熊原第23-008号  
令和5年2月15日

原子燃料工業株式会社熊取事業所の核燃料物質の  
加工の事業に係る保安規定変更認可申請書

### 核燃料物質の加工の事業に係る保安規定の変更

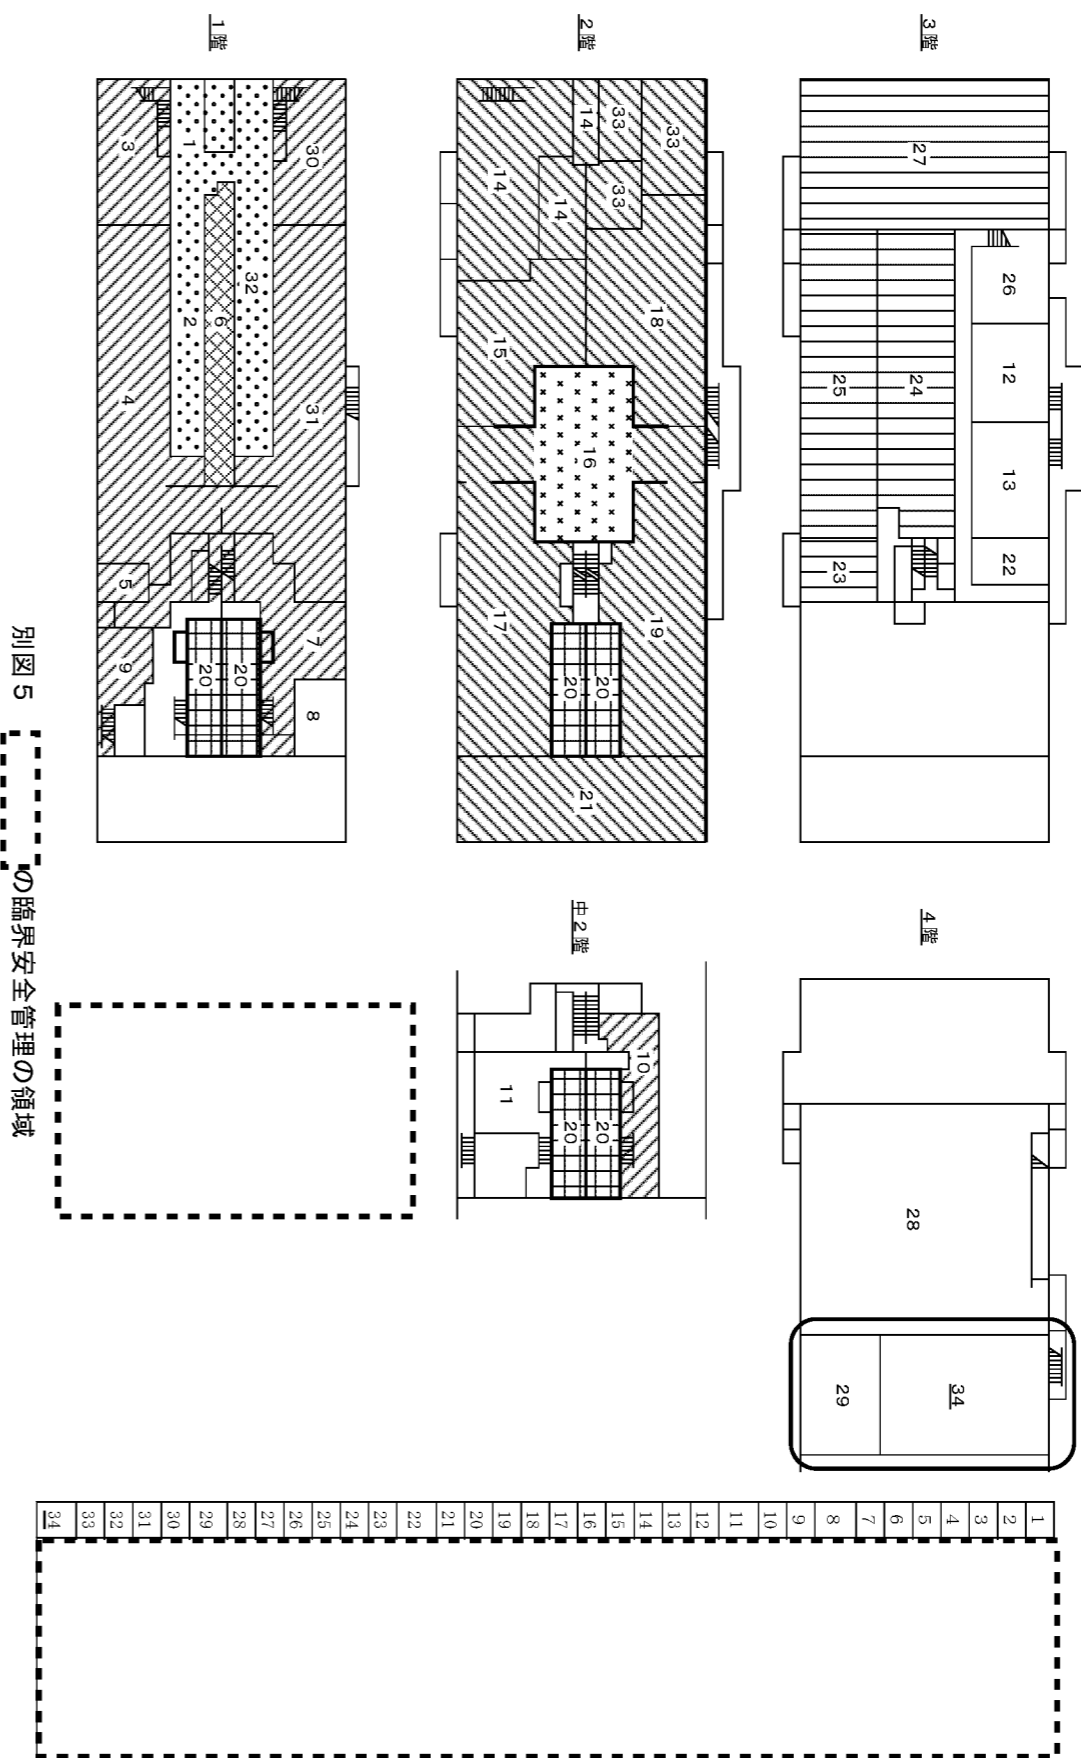
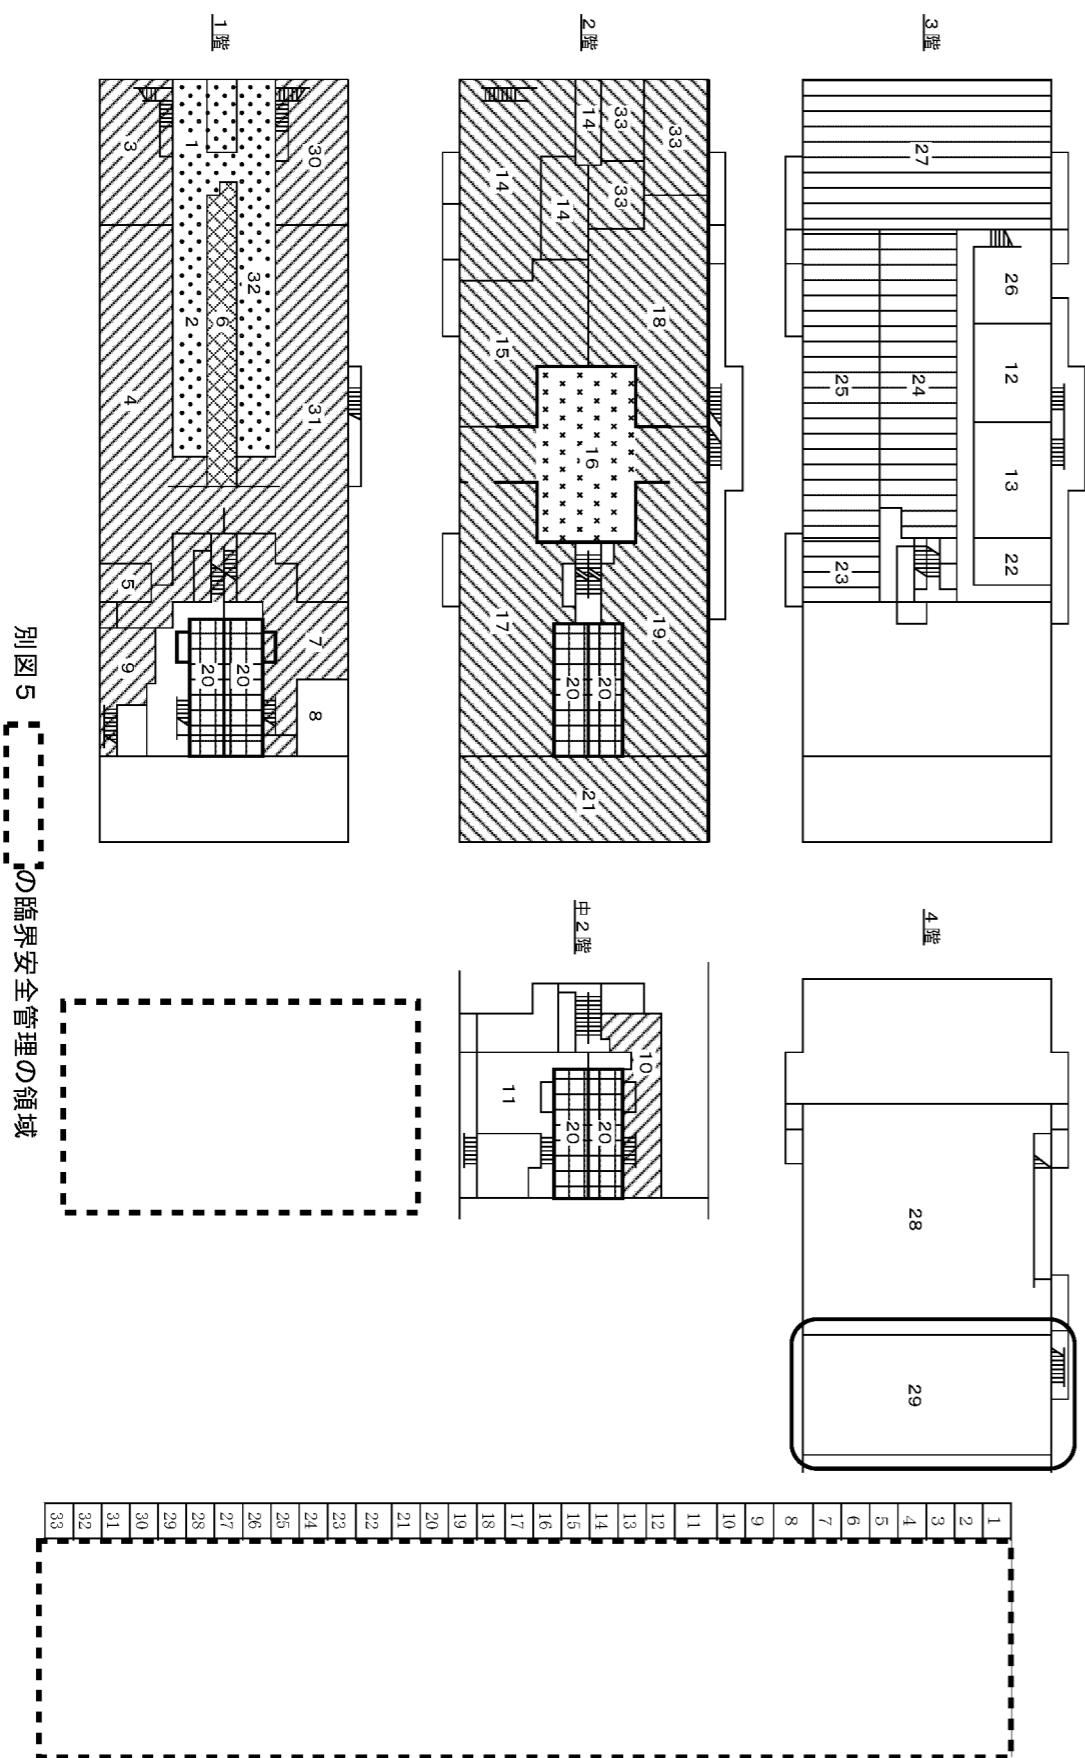
(1)加工事業変更許可申請書を踏まえた変更
